OPERATION D'AMENAGEMENT BORDEAUX INNO CAMPUS EXTRA-ROCADE

III.10a AVIS DE L'AUTORITE ENVIRONNEMENTALE

**Avis délibéré de l’Autorité environnementale
sur l’opération d’aménagement Bordeaux Inno
Campus extra-rocade (33)**

n°Ae : 2019-123

Le dossier fournit plusieurs cartes permettant de représenter de façon synthétique les différentes programmations (voir figures 4 et 5). Trois sites initialement envisagés ne sont plus dans le projet.

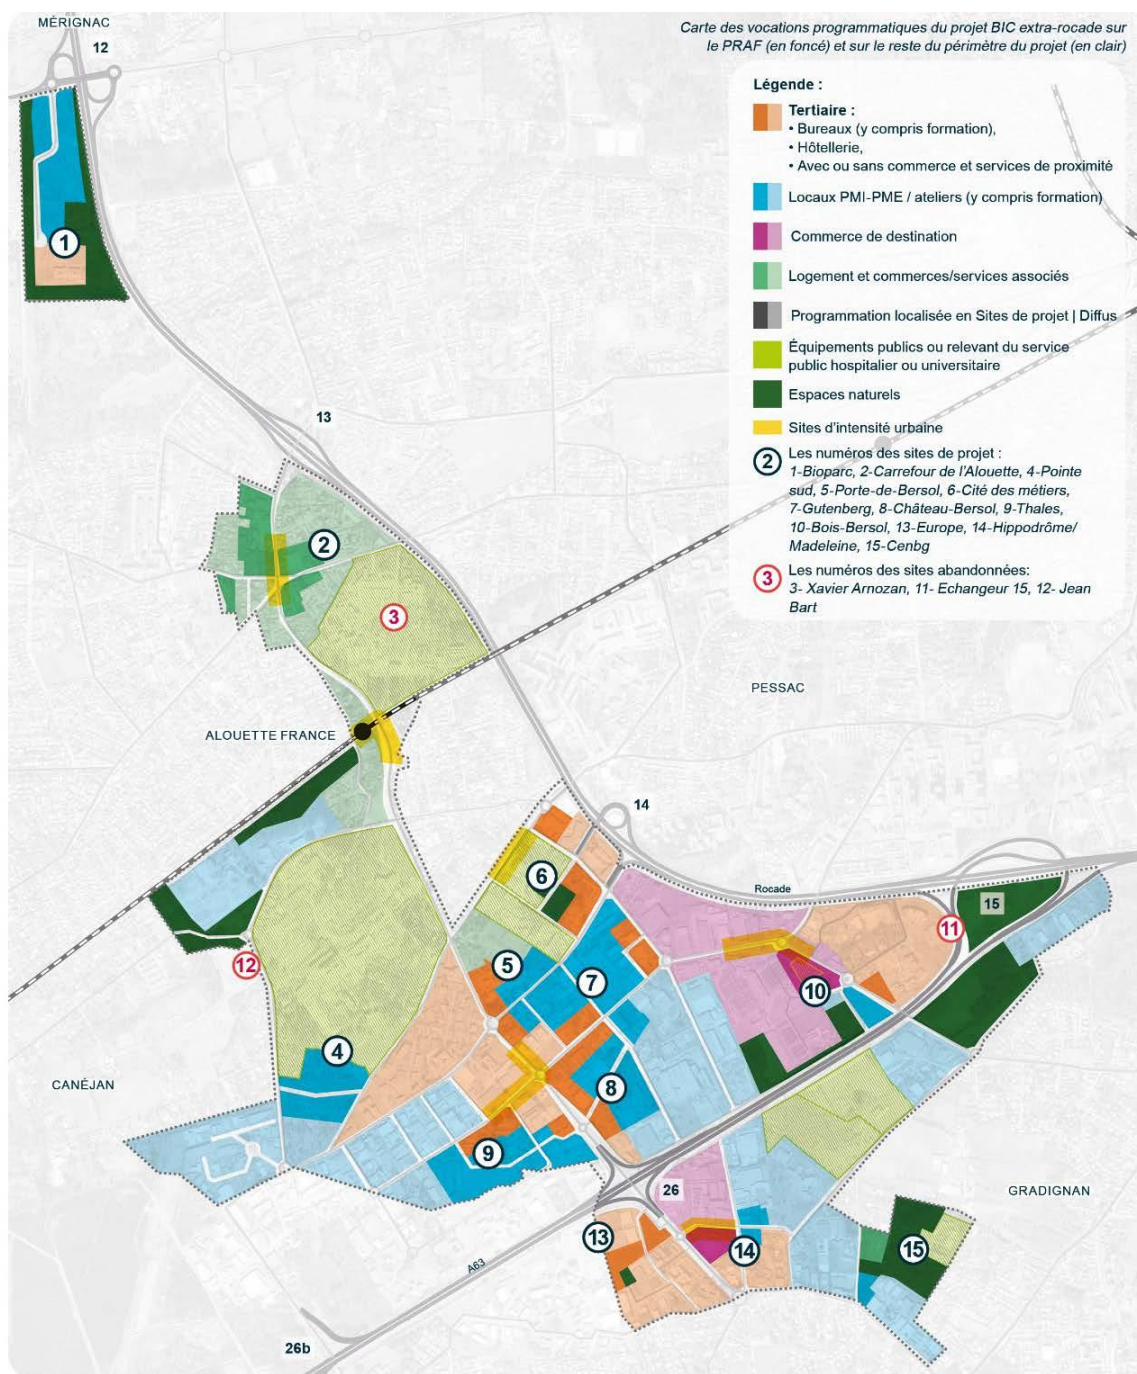
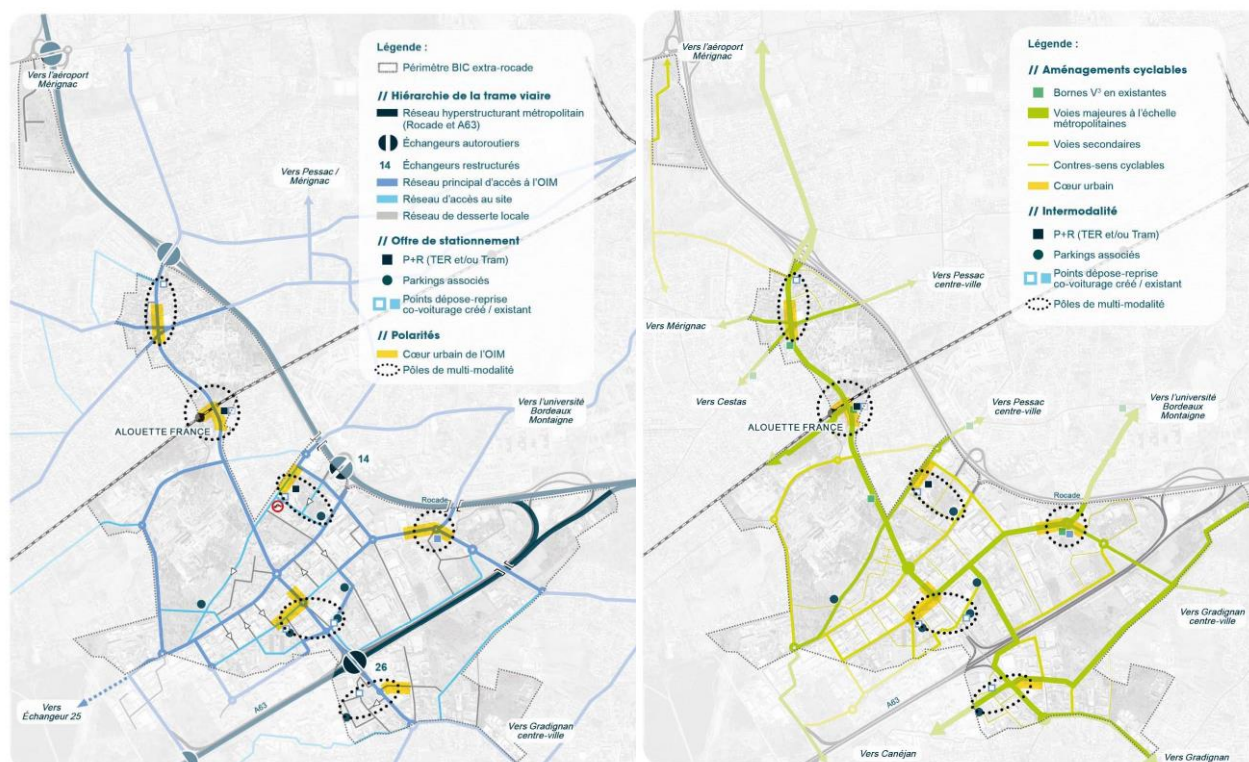
Certaines opérations sont insuffisamment décrites : c'est notamment le cas de la restructuration envisagée des échangeurs, qui ne permet pas de comprendre les modifications apportées par rapport à la situation initiale. Les opérations dites « dans le diffus » ne sont pas localisées dans le dossier.

L'Ae recommande de décrire plus précisément certaines opérations du projet (modifications apportées aux échangeurs existants et, dans la mesure du possible, localisation des opérations hors des secteurs d'action foncière).
